# Povodí Labe, státní podnik

## VYSVĚTLENÍ A DOPLNĚNÍ ZADÁVACÍ DOKUMENTACE Č. 7

**Třebovka, Třebovice - Česká Třebová, úprava toku - stavební část**

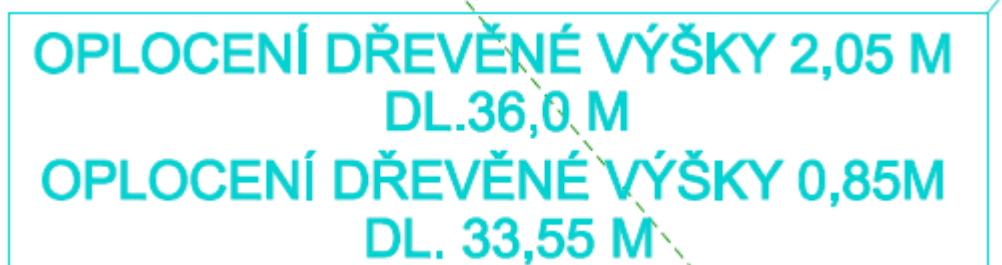
V projektové dokumentaci je v hlukové studii uveden požadavek na osazení mobilních protihlukových stěn po dobu výstavby. Pro vybudování dočasných protihlukových stěn není v projektové dokumentaci vyřešen příjezd pro těžkou manipulační a dopravní techniku. Váha jednotlivých prvků je min. 1,5t, to znamená, že jednotlivé části musí být osazovány jeřábem.

Jakým způsobem je uvažována doprava materiálu mobilních protihlukových stěn a jejich osazení na určené místo?

Dále žádáme o informaci, jakým způsobem má být osazena mobilní protihluková stěna u Domova pro seniory. Z prostorového hlediska se nám jeví osazení 4,0 m vysoké stěny jako nereálné.

Přístupy pro realizaci stavby jsou řešeny v situaci POV pro jednotlivé lokality. Protihlukové stěny je možno osadit z přístupových tras pro realizaci stavby na březích koryta nebo přímo z koryta. V případě, že zhotovitel disponuje technikou, která nepřekročí stanovenou hlukovou mez, není nutno protihlukové stěny realizovat.

Na základě prověření místních poměrů v okolí domova pro seniory zpracovatelem PD zadavatel sděluje, že u domova pro seniory má být instalována protihluková stěna délky 55 m u západní části budovy a délky 30 m u východní části budovy. Předpokládá se osazení protihlukových stěn před budovou domova pro seniory na rovinných plochách s tím, že technika bude prvky osazovat přímo z koryta toku či přilehlé komunikace. V této lokalitě je dostatečný prostor pro osazení dočasných mobilních stěn (výška 4 m, šíře patky 1,4 m).
